2. プラント配置

「第 2.5-3 図 地下一階機器配置図」及び「第 2.5-4 図 一階機器配置図」を以下のとおり変更する。

4. 核燃料物質の取扱施設及び貯蔵施設

5. 原子炉冷却系統施設

第5.5-1図 原子炉冷却材圧力バウンダリを減圧するための設備系統概要図（原子炉減圧の自動化、手動による復旧）
代替直流電源設備による復旧、代替交流電源設備による復旧

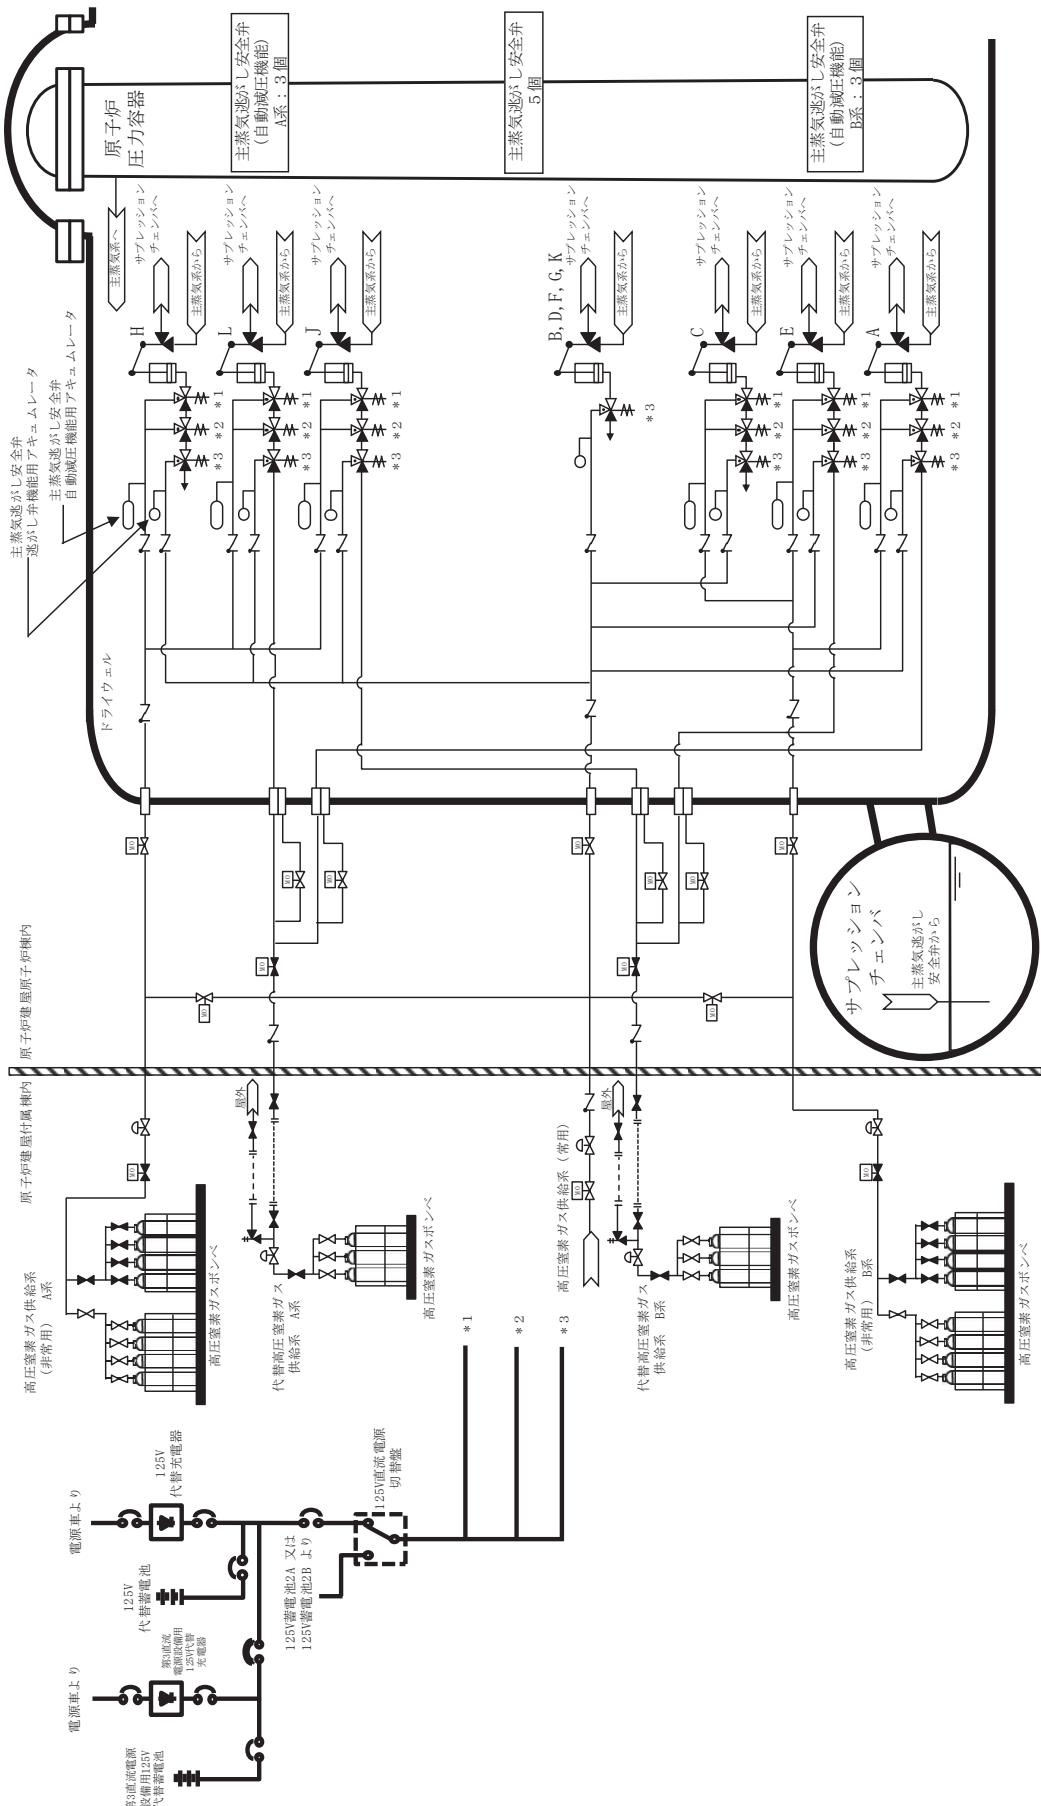
「第 5.5-1 図 原子炉冷却材圧力バウンダリを減圧するための設備系統概要図（原子炉減圧の自動化、手動による原子炉減圧、代替直流電源設備による復旧、代替交流電源設備による復旧）」、「第 5.5-2 図 原子炉冷却材圧力バウンダリを減圧するための設備系統概要図（可搬型代替直流電源設備による主蒸気逃がし安全弁機能回復）」、「第 5.5-3 図 原子炉冷却材圧力バウンダリを減圧するための設備系統概要図（主蒸気逃がし安全弁用可搬型蓄電池による主蒸気逃がし安全弁機能回復）」を以下のとおり変更する。

第6.4-3図 計装設備（重大事故等対処設備）系統概要図(3)（計器電源喪失時に使用する設備）

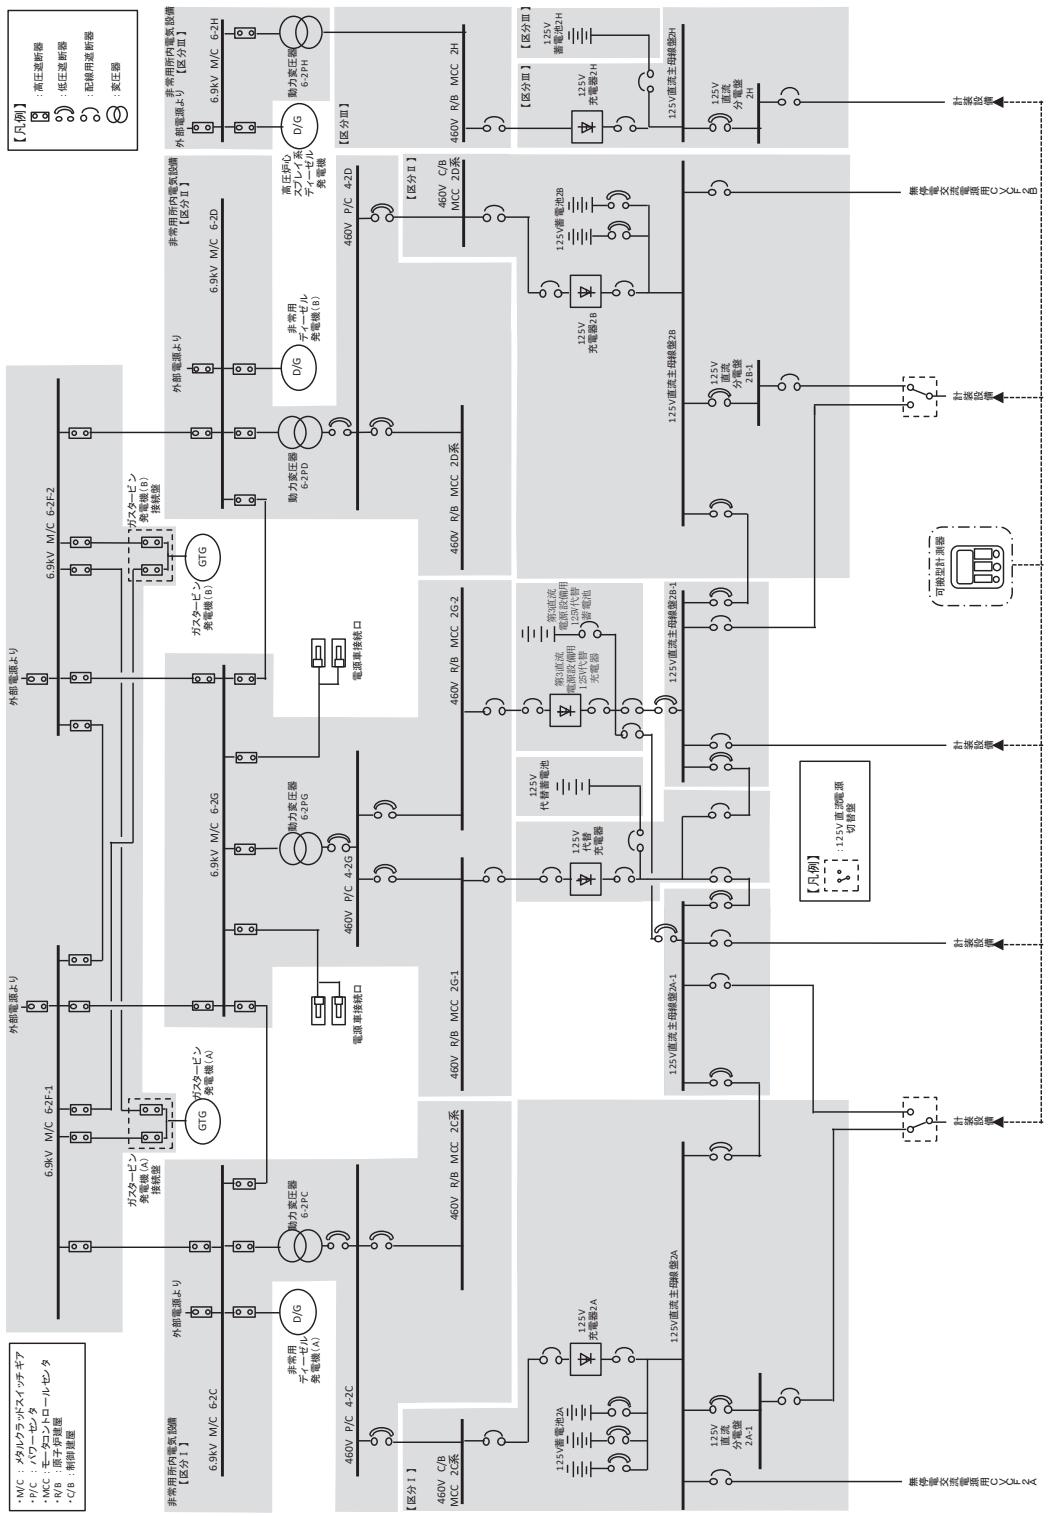
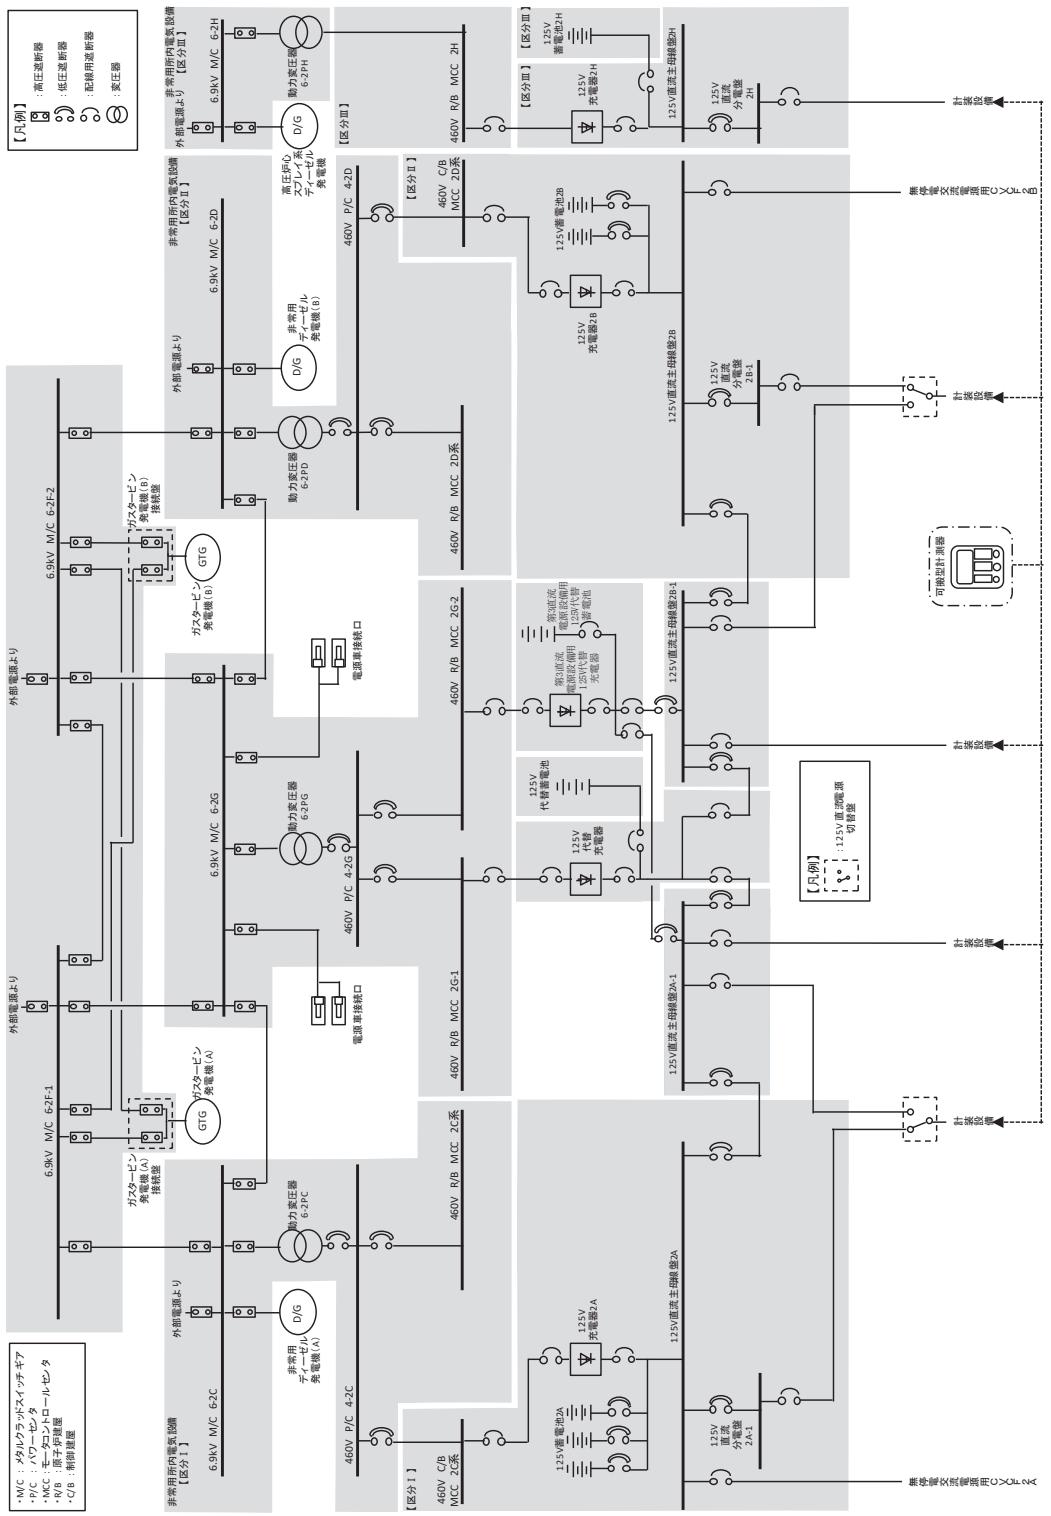
「第 6.4-3 図 計装設備（重大事故等対処設備）系統概要図(3)（計器電源喪失時に使用する設備）」，「第 6.4-4 図 計装設備（重大事故等対処設備）系統概要図(4)（計器電源喪失時に使用する設備）」を以下のとおり変更する。

第 7.3-1 固体废物处理系统概要

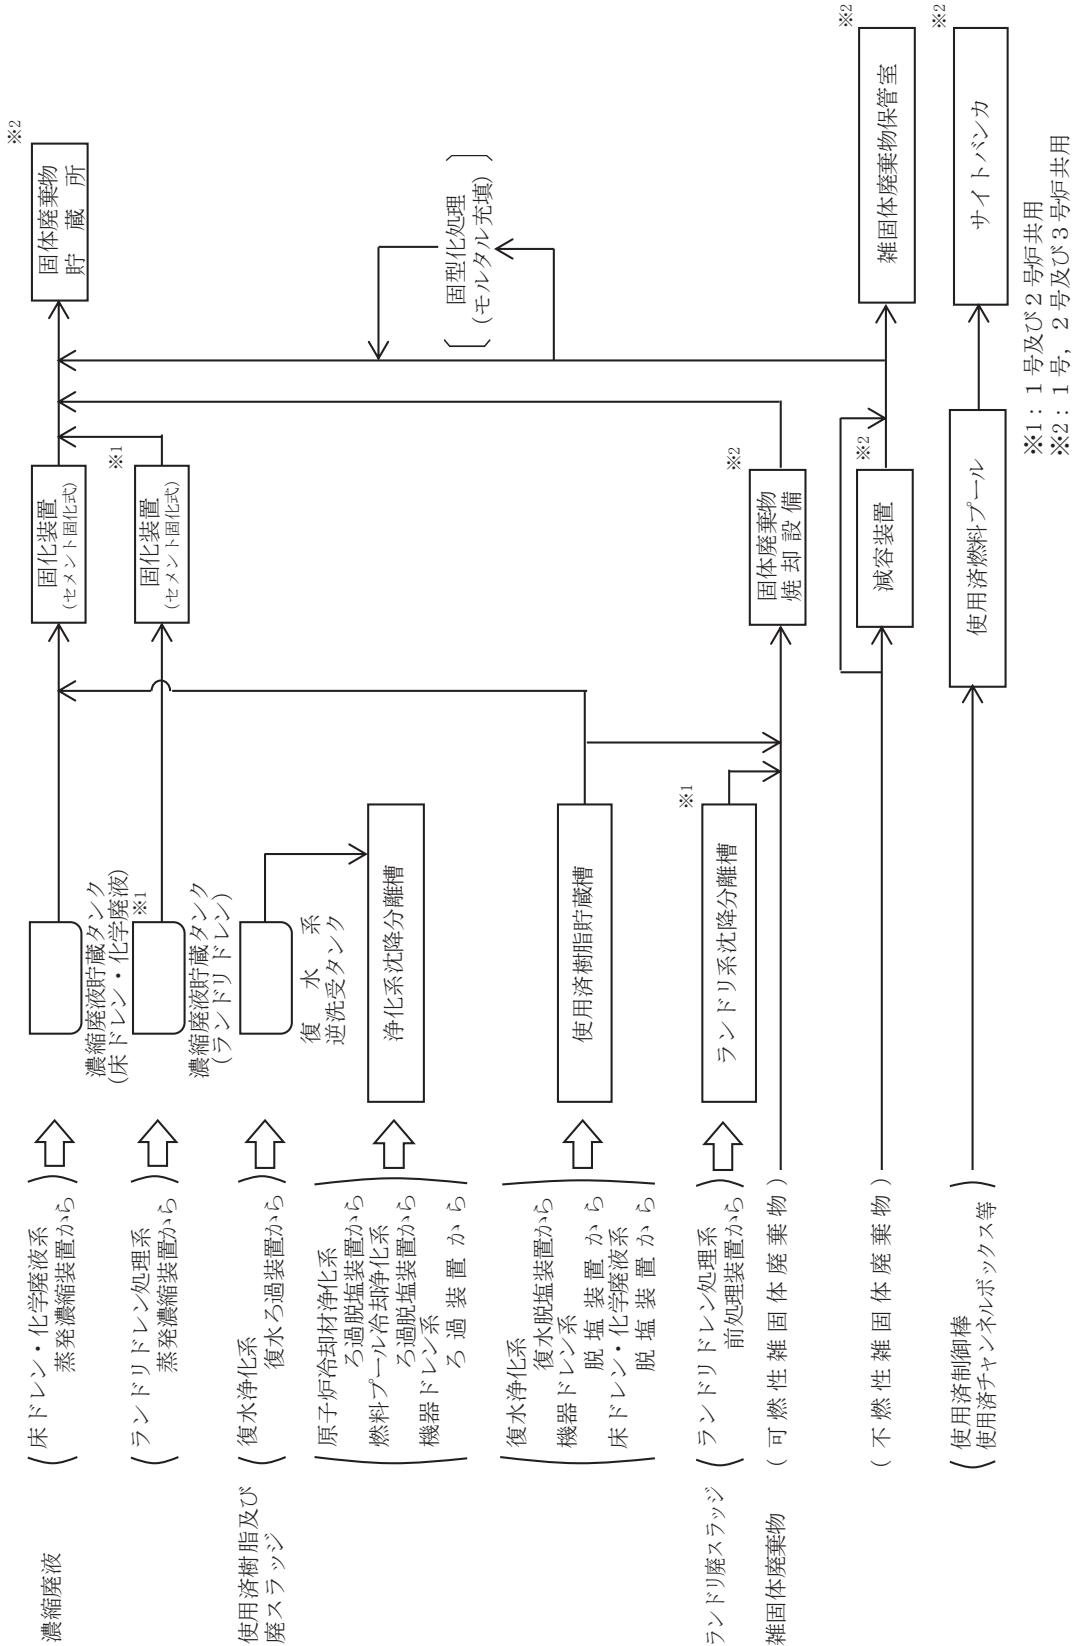
「第 7.3-1 図 固体廃棄物処理系系統概要図」を以下のとおり変更する。

第8.3-5図 遮蔽設計区分概略図（二階）

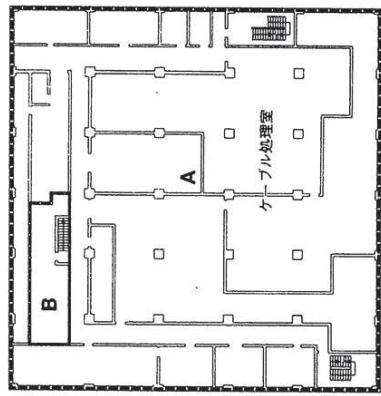
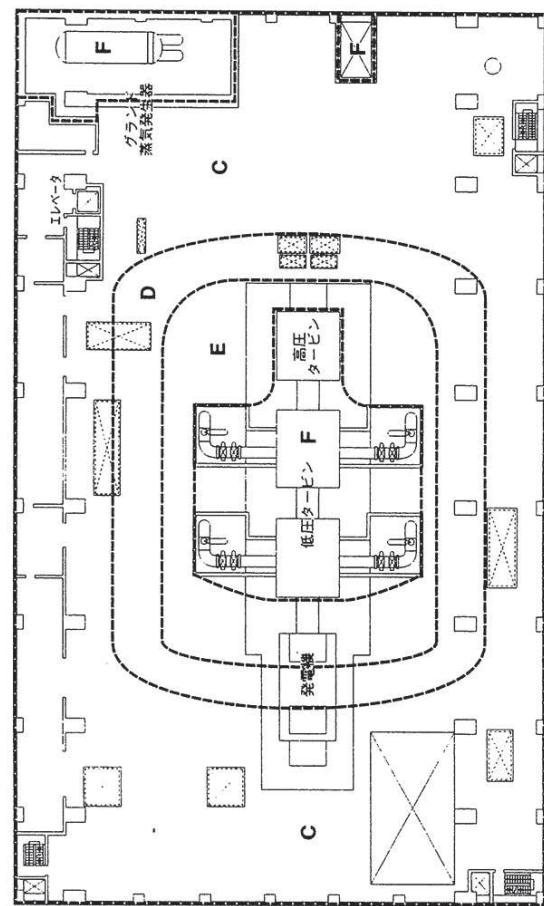
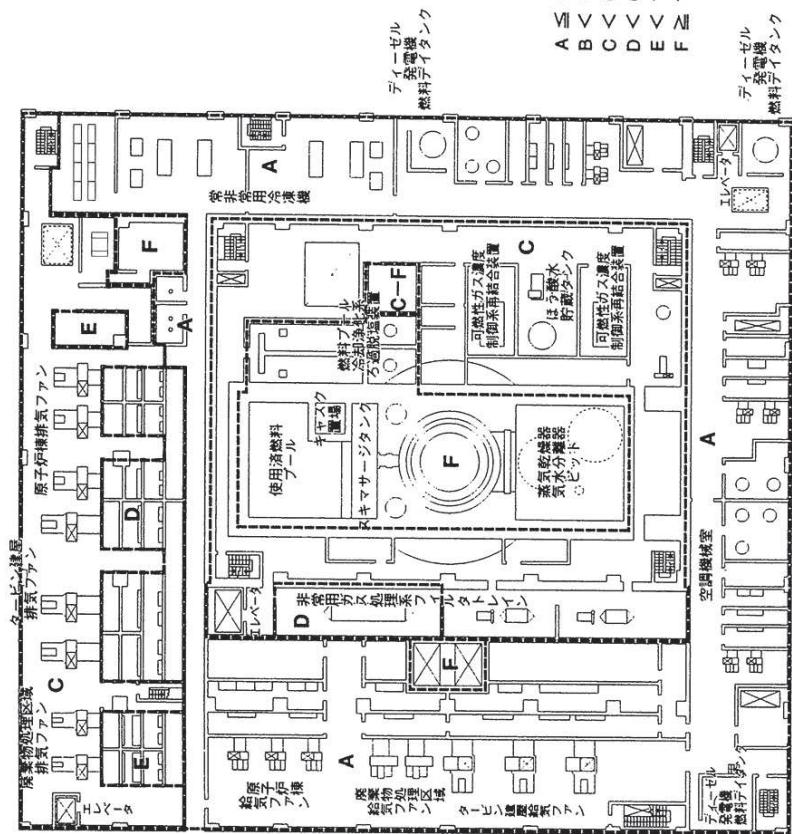
「第 8.3-5 図 遮蔽設計区分概略図（二階）」を以下のとおり変更する。
